スタUFFイングボックス "改良型リング"の 採用について 〈その2〉

対象機種：K/L/S50・60・70・80MC(E)

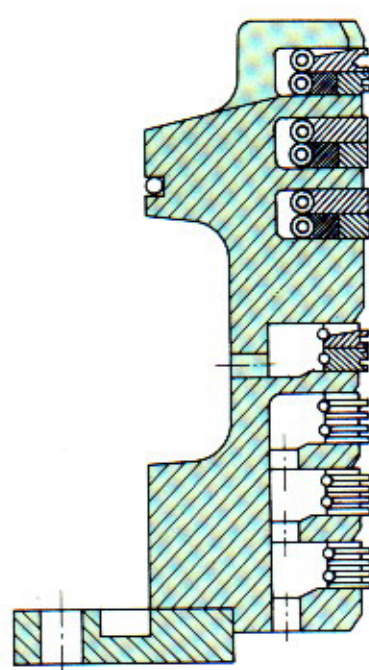
改造1. トップリング形状の統一
一部機関に採用された、溝付下リングを最新型下リングに統一します。(L60MCの一部)

改造2. シールリング材質の変更
従来使用されていたブロンズ材から、より耐久性の優れた鋳鉄材に変更します。

改造3. スクレーパーリング面圧の変更
面圧をアップして、油掻効果を高めます。
また、歯先形状を変更して"初期なじみ"性をよくし、新替時のキズ等によるドレン過多対策を考慮しています。

●上記の改造は標準部品として採用されるため、今後ご注文いただく場合は、改造型を納入させていただきます。
なお、全ての部品は互換性があります。
